令02原機(も)048

令和 2年 5月11日

国立研究開発法人日本原子力研究開発機構高速増殖原型炉もんじゅ
原子炉施設保安規定の変更認可申請について

改正前	改正後	備考
<p>高速増殖原型炉もんじゅ</p> <p>原子炉施設保安規定</p> <p>令和元年12月23日</p> <p>国立研究開発法人日本原子力研究開発機構 敦賀廃止措置実証部門 高速増殖原型炉もんじゅ</p>	<p>高速増殖原型炉もんじゅ</p> <p>原子炉施設保安規定</p> <p>令和2年 月 日</p> <p>国立研究開発法人日本原子力研究開発機構 敦賀廃止措置実証部門 高速増殖原型炉もんじゅ</p>	<p>日付の修正</p>

別図3-1 品質マネジメントシステムプロセス関連図

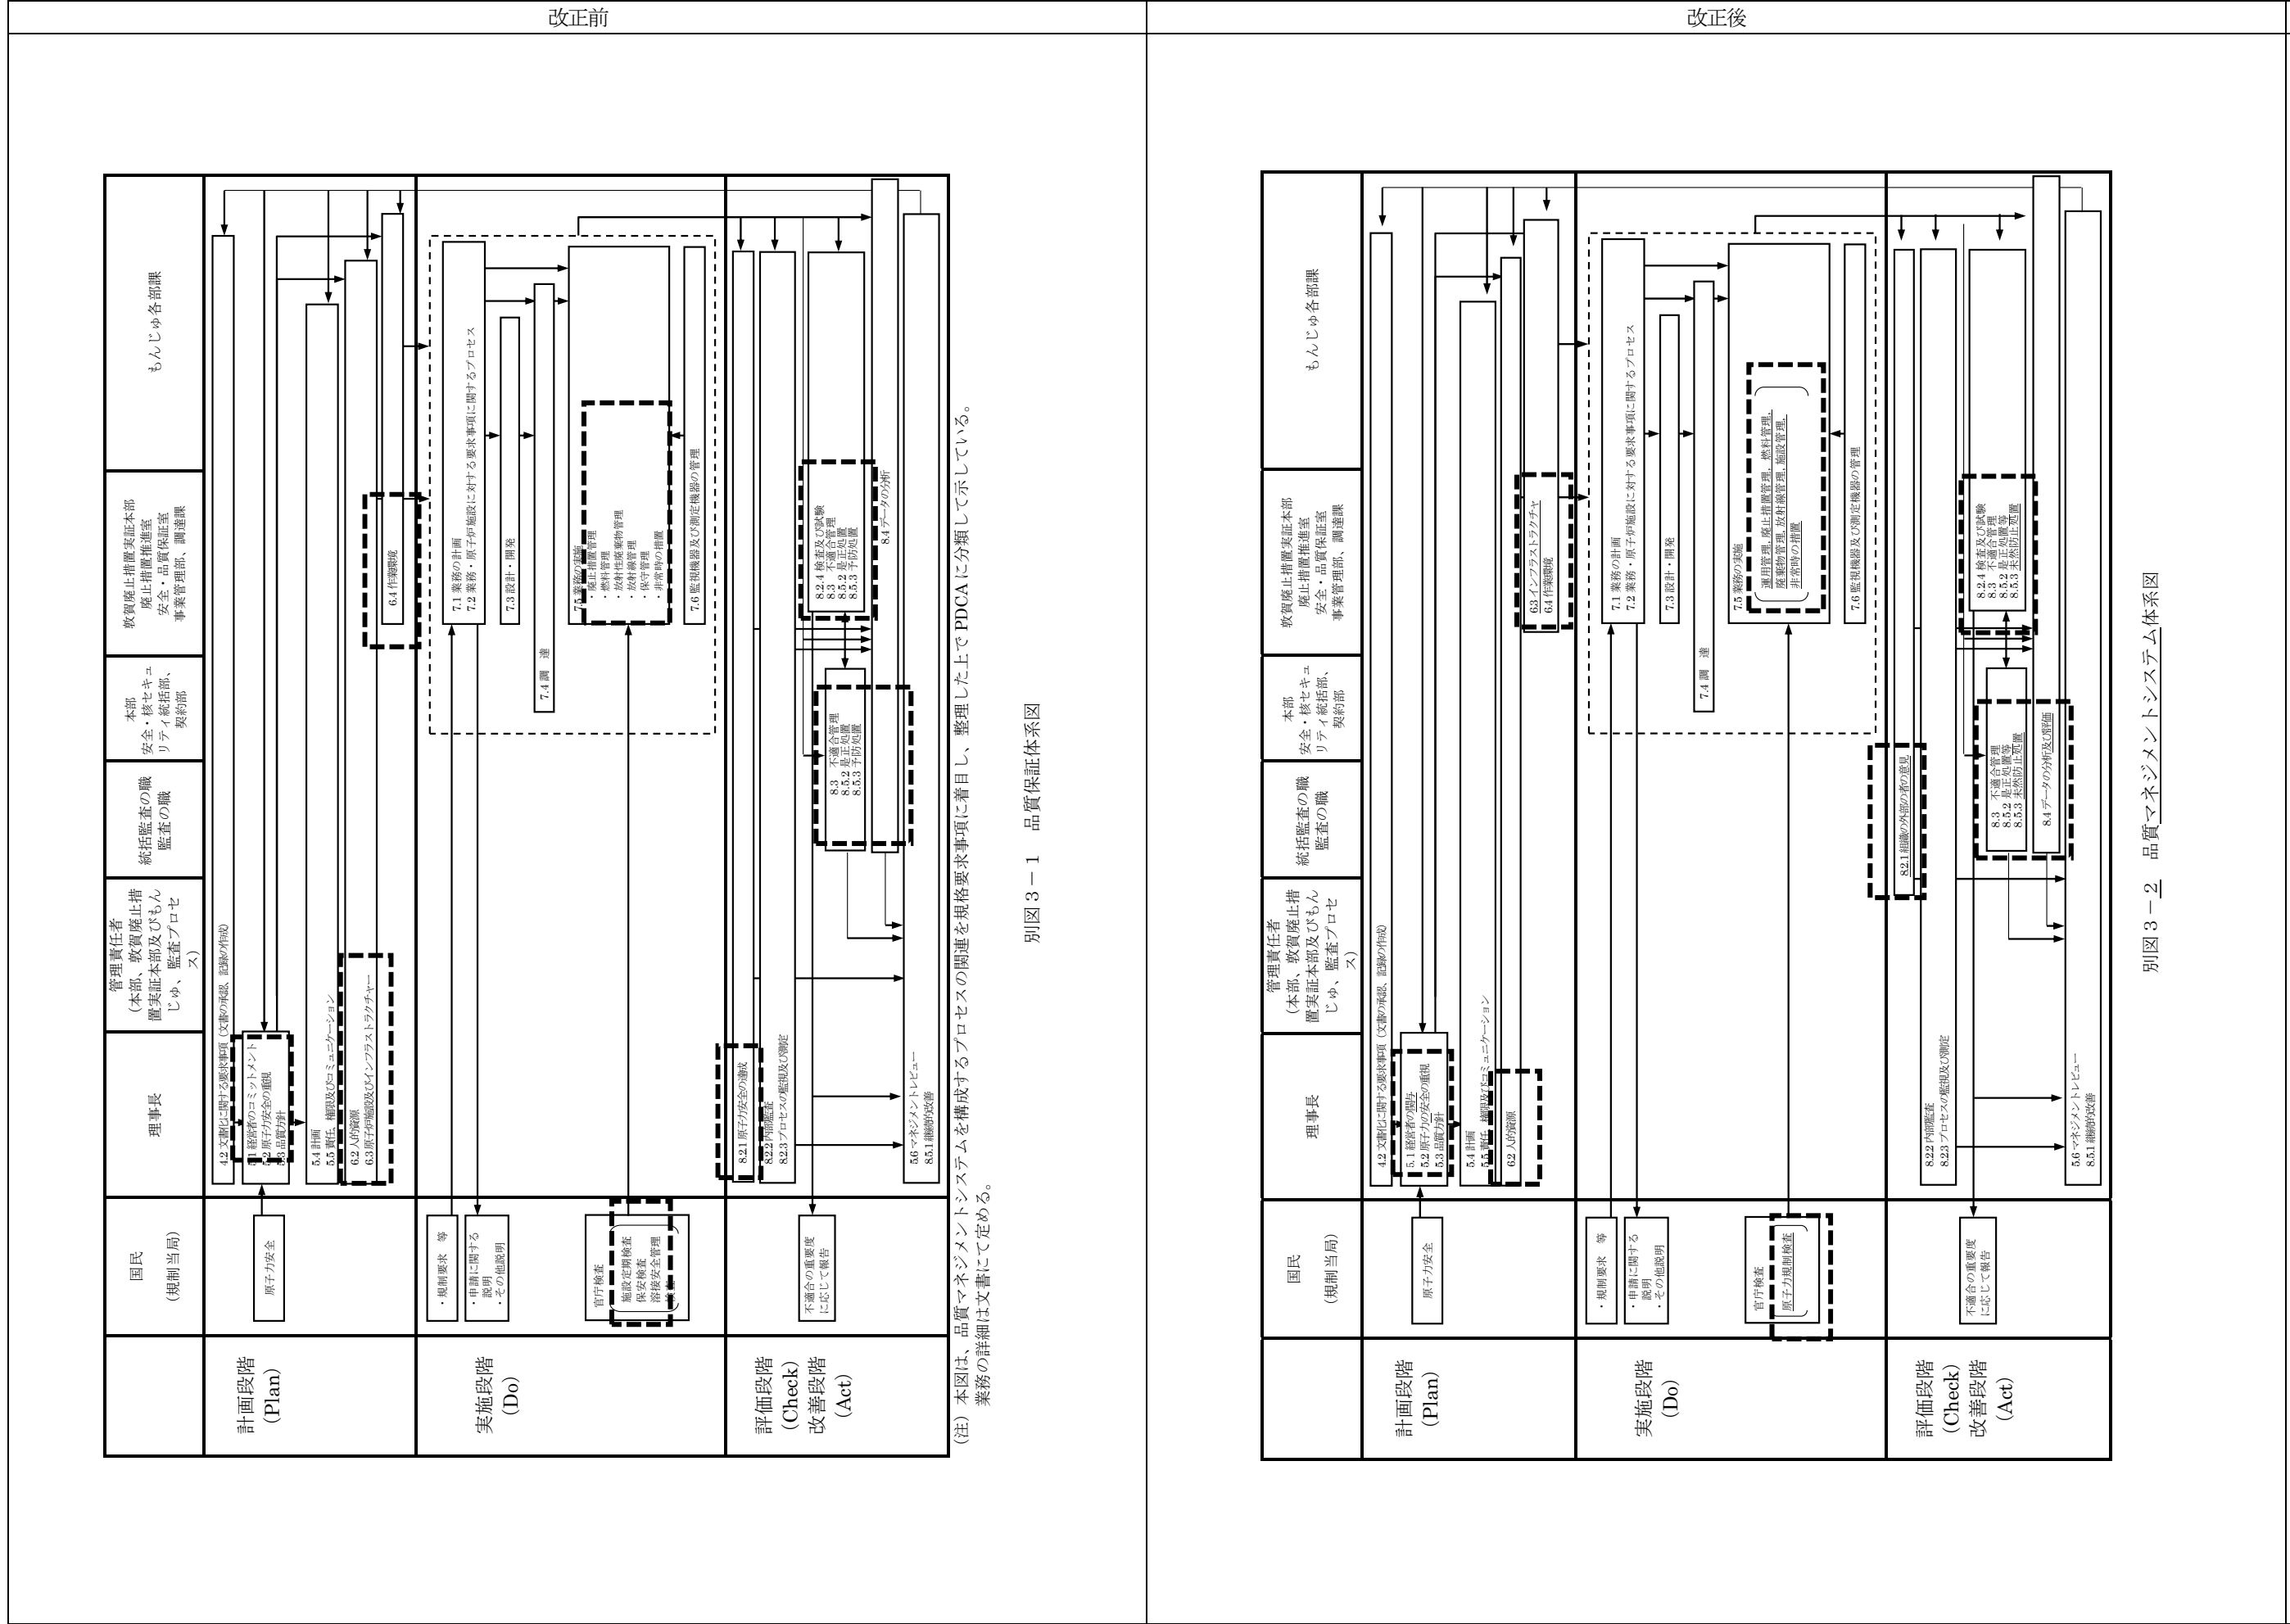
改正前	改正後	備考
<p>[別図を加える]</p>	<p>4. 品質マネジメントシステム(4.1 一般要求事項)</p> <p>5. 経営者等の責任</p> <p>Plan</p> <p>5.1 経営者の関与</p> <p>5.2 原子力の安全の重視</p> <p>5.3 品質方針</p> <p>5.4 計画</p> <p>5.4.1 品質目標</p> <p>5.4.2 品質マネジメントシステムの計画</p> <p>5.5 責任、権限及びコミュニケーション</p> <p>5.6 マネジメントレビュー</p> <p>Do 7. 業務の計画及び実施</p> <p>7.1 業務の計画</p> <p>7.2 業務・原子炉施設に対する要求事項に関するプロセス</p> <p>7.3 設計・開発</p> <p>7.4 調達</p> <p>7.5 業務の実施</p> <p>7.6 監視機器及び測定機器の管理</p> <p>6. 資源の運用管理</p> <p>6.1 資源の確保</p> <p>6.2 人的資源</p> <p>6.3 インフラストラクチャ</p> <p>6.4 作業環境</p> <p>4.2 文書化に関する要求事項</p> <p>Check, Act 8. 評価及び改善(8.1 一般)</p> <p>8.2 監視及び測定</p> <p>8.2.1 組織の外部の者の意見</p> <p>8.2.2 内部監査</p> <p>8.2.3 プロセスの監視及び測定</p> <p>8.2.4 検査及び試験</p> <p>8.3 不適合管理</p> <p>8.4 データの分析及び評価</p> <p>8.5.1 継続的改善</p> <p>8.5.2 是正処置等</p> <p>8.5.3 未然防止処置</p> <p>基本プロセス</p> <p>中プロセス</p> <p>小プロセス</p> <p>→ 明確な関連</p> <p>- - - 理解上重要な関連</p>	<p>原子力規制における検査制度の見直しに伴う変更 (品管規則の制定に伴う変更)</p>

原子力規制
における検
査制度の見
直しに伴う
変更
(品管規則
の制定に伴
う変更)
